Staatstoezicht op de Mijnen  
Ministerie van Klimaat en Groene Groei

SodM / ADV-8667

Datum 31 juli 2025  
Betreft Advies SodM startvergunning aardwarmte Kerkrade van Mijnwater Energy B.V.

Figuur 1: Mijnkaart van Domaniale Mij uit het rapport van IHS 2020, met daarop aangegeven de risicolocaties voor zinkgatvorming. De locatie waar put K-J03 uitkomt op de dieper gelegen mijngang is toegevoegd voor de risicoanalyse.

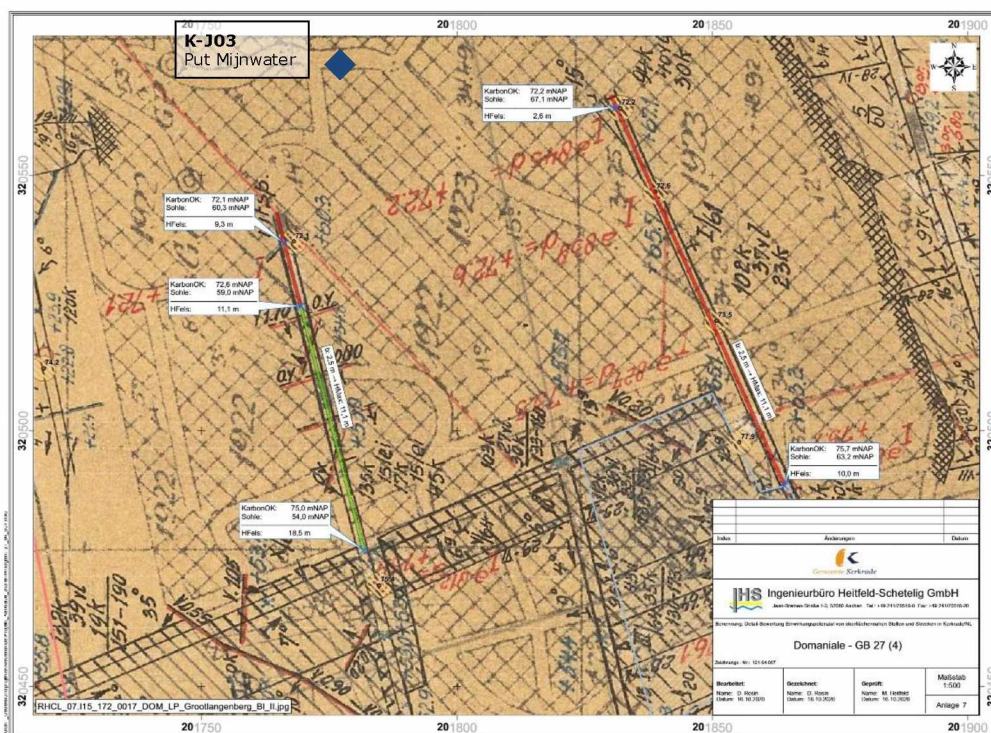
De meest kritische locatie die in de stukken van de aanvraag is beschreven is put K-J03 (zie ook Figuur 1) Hemelsbreed bevindt deze geplande put zich op minder dan 50 meter van twee risicolocaties en op 150 meter van een kritische risicolocatie. Ook wordt verwacht dat het mijnwater tot de bovenkant van het steenkoolterrein zal reiken binnen de vergunningsperiode van Mijnwater, de gangen zijn dus hydraulisch verbonden met het geothermiesysteem van Mijnwater aan het eind van de beoogde productieperiode. De risicolocaties bevinden zich echter in mijngangen op een ondieper niveau van de steenkoolwinning, ca. 30

meter boven de laag waar de geplande put uitkomt in de mijngang. In de directe omgeving staan deze lagen niet met elkaar in verbinding via opgangen.

Ondanks de nabijheid in horizontale zin, acht SodM de kans daarom ook hier klein dat de activiteiten van Mijnwater de bestaande kans op zinkgaten zal verhogen.
